NÁHRADA TURBODMYCHADLA 830323-5006S Volkswagen 2.0L

Původní turbodmychadlo 04L 253 014 L / 830323-5006S

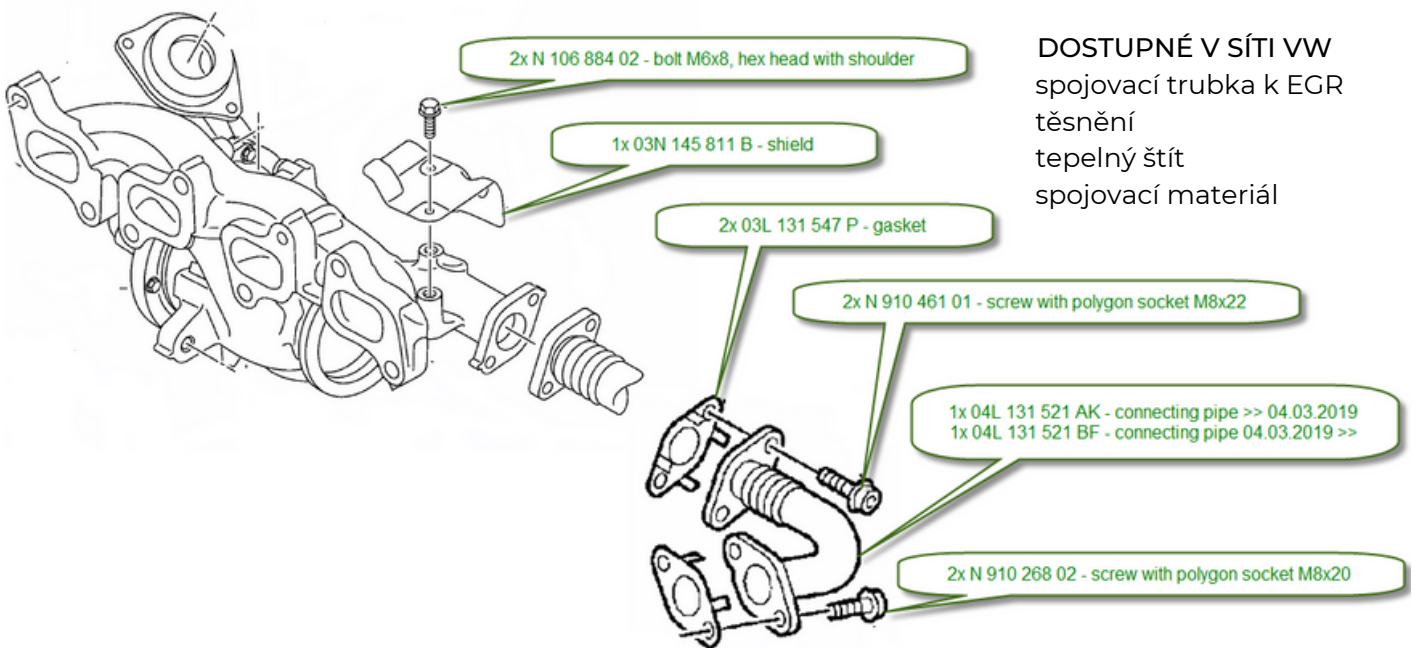
je nově nahrazeno

04L 253 014 M / 873767-5001S

NEJEDNÁ SE O PŘÍMOU NÁHRADU
TURBODMYCHADLA MAJÍ ODLIŠNÝ TVAR PŘÍRUBY NA EGR

NEZBYTNÉ KOMPONENTY PRO VÝMĚNU

NEJSOU SOUČÁSTÍ BALENÍ TURBODMYCHADLA

DOSTUPNÉ V SÍTI VW
spojovací trubka k EGR
těsnění
tepelný štít
spojovací materiál
